MODIFICATION N°1 DU PLAN LOCAL D'URBANISME

AVIS EXPRIME PAR L'ASSOCIATION ALUDHAY

Sur la modification n°1 du Plan Local d'Urbanisme,

2. L'extension de la zone UB et la création d'une sous-zone UBc et UBd

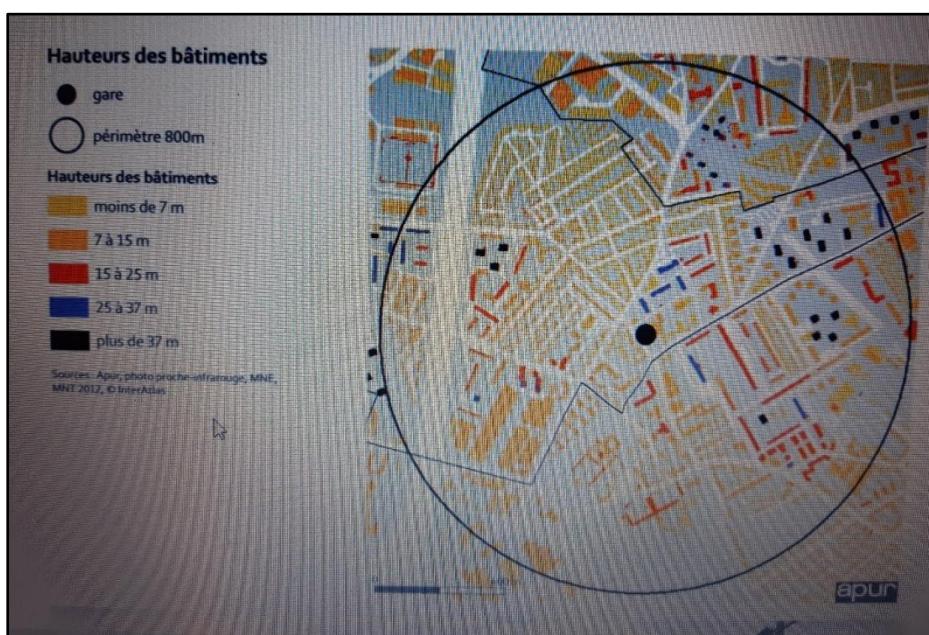
A/ UBc pour le triangle Bicêtre/Marguerite/Primevères/une partie Dahlias, qui était jusque-là en UBd.

La redéfinition du périmètre des parcelles concernées par les mutations urbaines induites par la création de la gare, est pertinente, puisque maîtrisée.

L'ancienne délimitation était insuffisante et mal définie. Sa modification est donc judicieuse.

Toutefois, on peut s'interroger sur le tracé proposé : la perception du périmètre des 800 m autour de la gare, défini par Le Grand Paris comme zone d'influence directe d'une gare, met en évidence l'étroitesse de la zone proposée dans le projet.

Il pourrait sembler plus judicieux de l'étendre à la rue des Dahlias dans sa totalité, d'autant que les droits à construire en hauteur restent limités.

Concernant les hauteurs proposées : hauteur maximale qui était de R + 3 soit 13m au faîte, passe à 16 m avec la possibilité d'un niveau supplémentaire en attique, c'est-à-dire en retrait de l'étage du dessous (pour des duplex ou des appartements avec grande terrasse). La proposition semble judicieuse.

Plan de la ZAC Lallier Gare

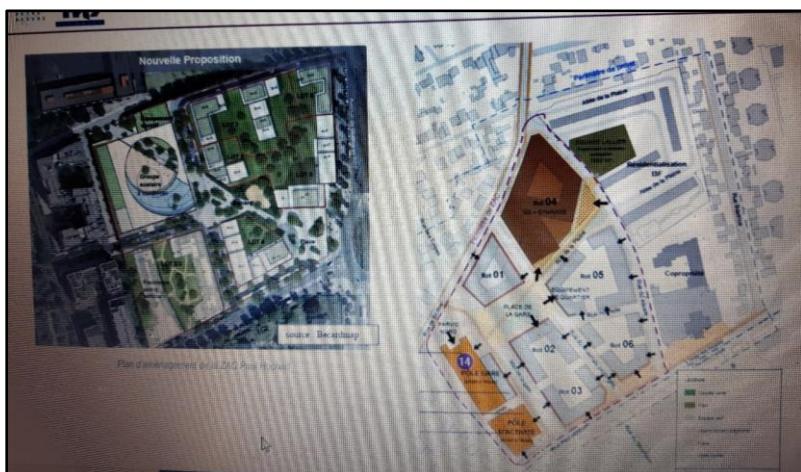
Ces hauteurs doivent permettre, en principe, de favoriser des ruptures de hauteurs entre bâtiments pour laisser passer la lumière et varier les silhouettes.

Mais les informations données par les plans masse des opérations Gare et Locarno, montrent que les passages de lumière s'avèreront très difficiles, en raison de la proximité des bâtiments. Effet de la surdensification des opérations.

Nota : Il serait bien, pour la bonne compréhension de tous, que la présentation de la gare soit cohérente d'un texte à l'autre : Tantôt présentée comme un « objet architectural très léger et transparent, avec commentaires largement développés sur ce thème. Tantôt positionnée derrière des immeubles de bureaux (plan de masse). Ce qui est certainement le plus probable.

Perspective cavalière de l'opération Locarno

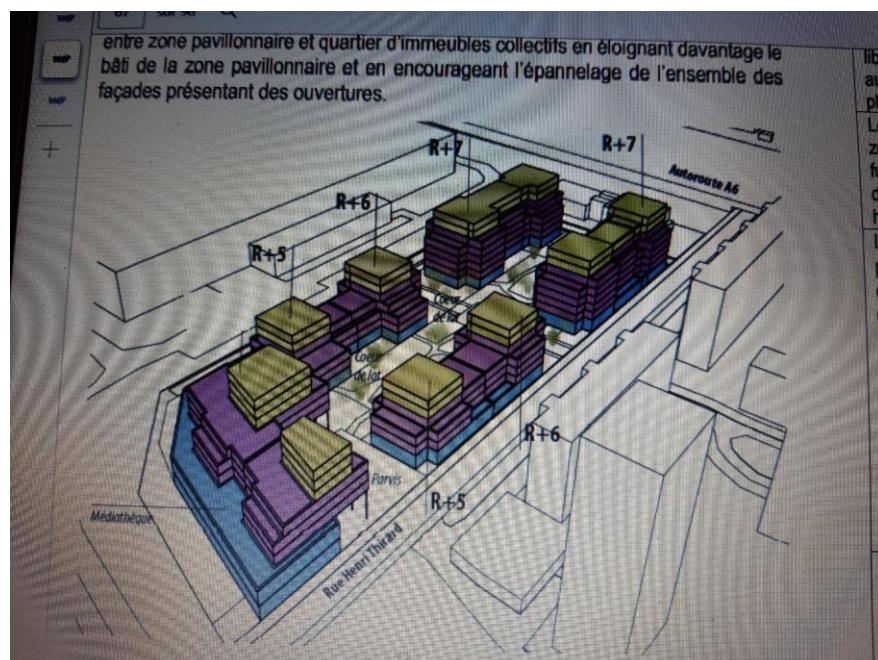
Et pour l'opération Locarno, les informations données par le texte de « Justifications et Impact sur l'Environnement » chapitre Energie Climat (pages 69 et suivantes), d'une part et le plan en volumétrie cavalière fourni dans le dossier, d'autre part, montrent que la zone de bruit et pollution résultant de l'autoroute A6, affectera directement une majeure partie des bâtiments – donc des logements - portant préjudice à la santé et à la tranquillité des habitants.

(La hauteur du mur écran de l'autoroute est de l'ordre de 10m, celle des bâtiments de l'opération est de R+8 soit 30 m.)

Là encore, la surdensification de l'opération est directement en cause.
